특 허 청
의견제출통지서

출원인	성명	한국타이어앤테크놀로지 주식회사 (특허고객번호: 120120550993)
	주소	
대리인	성명	한상수
	주소	
발명자	성명	천윤창
	주소	
출원번호		10-2023-0142654
출원일자		2023.10.24.
발명의 명칭		트럭버스 후륜용 타이어

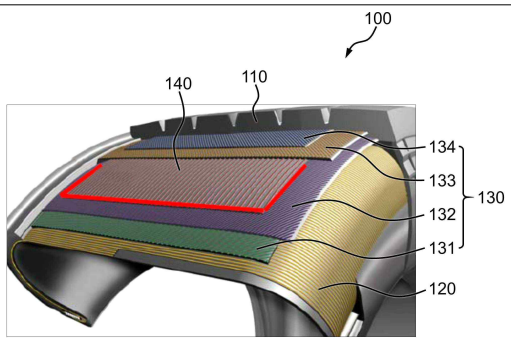
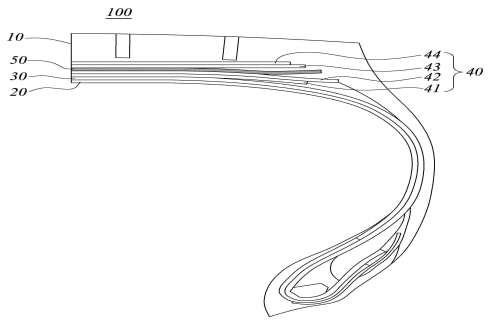
1-1. 이 출원 발명과 인용발명 1은 모두 타이어 보강 구조에 관한 발명으로서 기술 분야가 서로 동일하고, 아래의 대비표에서 보는 바와 같이, 청구항 1 발명(독립항)은 인용발명 1과 일부 표현상의 차이가 있을 뿐 동일한 발명입니다.

구성	청구항 1 발명	인용발명 1 (식별번호 16-17, 도면 1 참조)	비고
1	노면과 접지되는 트레드부	노면과 접촉하는 트레드부(10)	동일
2	타이어의 골격을 이루는 카카스부	카카스층(30)	동일
3	상기 트레드부와 상기 카카스부 사이에 마련되는 벨트부	트레드부(10)와 카카스층(30) 사이에 마련된 벨트층(40)	동일
4	상기 벨트부의 내측에 형성되는 코일부	벨트층(40)을 구성하는 제2 벨트(42)와 제3 벨트(43) 사이에 구성된 아라미드 코드층(50)	동일
도면

1-2. 청구항 3-4 발명에 부가된 특징은 인용발명 1(식별번호 16, 도면 1 참조)의 벨트층(40)은 카카스층(30)과 인접하여 형성되는 제1 벨트(41)부터 트레드부(10)를 향해 순차적으로 적층되는 제2 벨트(42), 제3 벨트(43), 제4 벨트(44)로 구성된 점 및 아라미드 코드층(50)이 제2 벨트(42)와 제3 벨트(43) 사이에 배치되는 특징과 일부 표현상의 차이가 있을 뿐 동일한 구성입니다.

따라서 청구항 3-4 발명은 인용발명 1과 일부 표현상의 차이가 있을 뿐 동일한 발명입니다.
